Cykelfrämjandets ortskrets i Storstockholms remissvar för Cykelstaden, Remissversion av cykelplan för Stockholm 2021

dnr. T2021-00262

Cykelstaden, Remissversion av cykelplan för Stockholm 2021

Cykelplan Karta

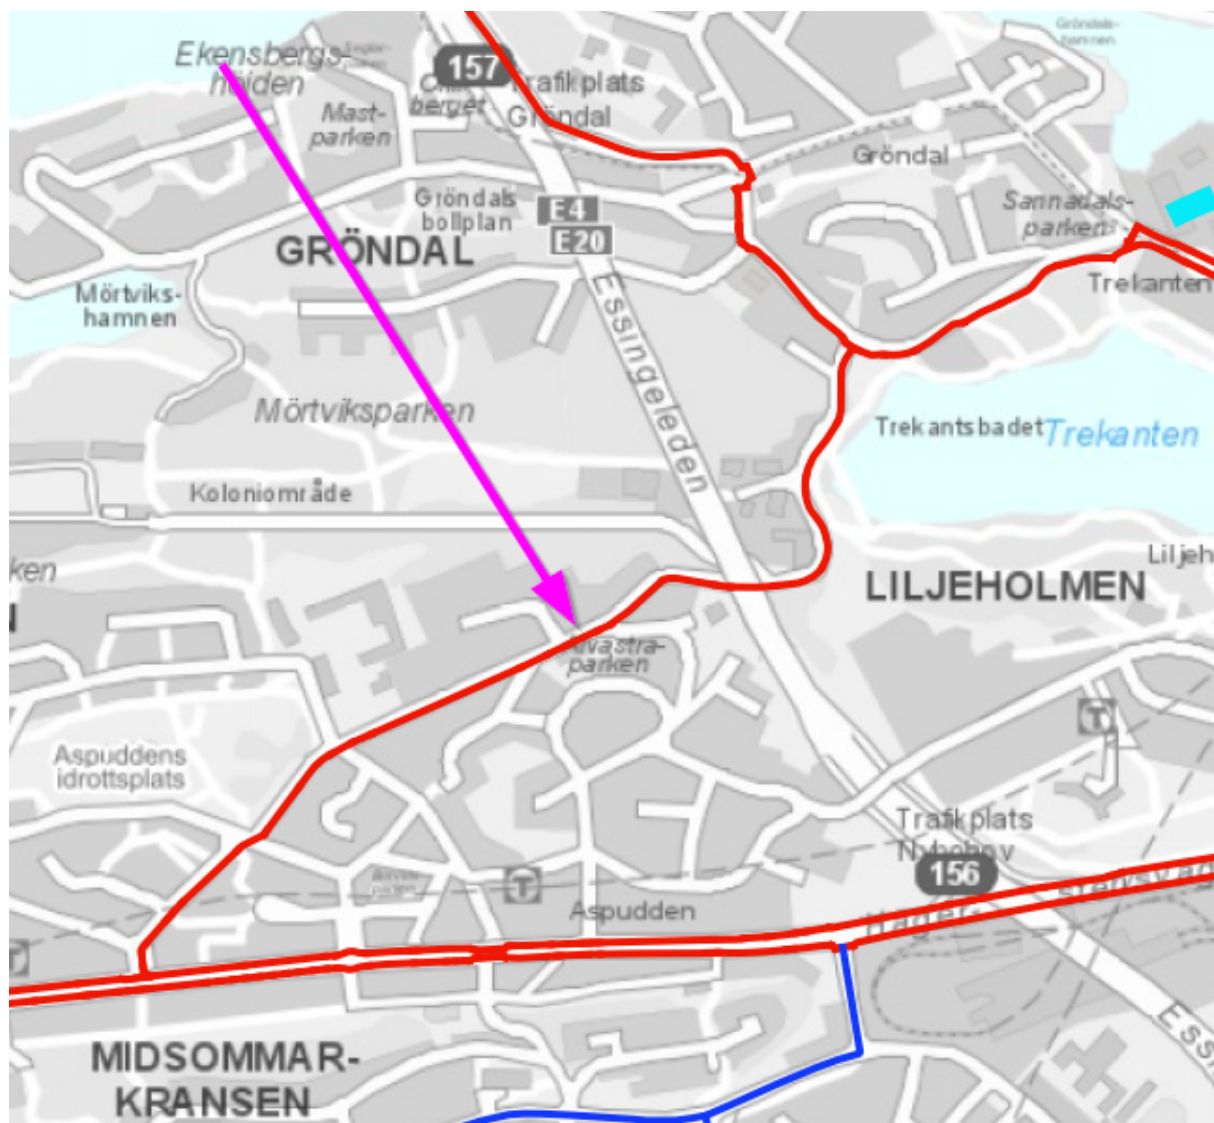
Generell kommentar är att flera av de utpekade stråken under befintligt primär- och huvudnät helt saknar cykelinfrastruktur eller separerad cykelbana. Benämningen "Befintligt cykelnät" kan lätt tolkas som att det faktiskt finns någon form av cykelinfrastruktur. Det finns till och med risk att "befintligt" tolkas som att cykelinfrastruktur i linje med riktlinjerna för huvudnät respektive primärt stråk finns. Om den tolkningen av benämningarna inte är meningen behöver ordvalen ses över. Alternativt kan teckenförklaringen kompletteras med en information om hur befintligt cykelnät ska tolkas, att det inte innebär att det finns cykelinfrastruktur. I sin nuvarande form är kartan mycket vilseledande. Här följer några utvalda stråk under "befintligt cykelnät" som helt saknar cykelinfrastruktur.

Kommentar 1: Utpekad befintligt primärt stråk mellan Örnsberg och Gröndal saknar idag helt och hållet separerad cykelbana och borde knappast benämnas som något befintligt stråk. Är detta tanken? Om inte så är det en viktig del att utveckla för ett sammanhållet nät för cykel mellan söderort och västerort.

Kommentar 2: Nedan sträckning mellan Gamla stan och Södermalm finns inte idag. Möjligtvis att den ingår i den kommande planeringen av Slussen. Det borde så fall framgå.

Kommentar 3: Utpekade huvudcykelnät längs Finn Malmgrens väg och Ulricehamnsvägen saknar cykelinfrastruktur. Cykling sker i blandtrafik. Kan det verkligen sägas tillhöra befintliga cykelstråk då?
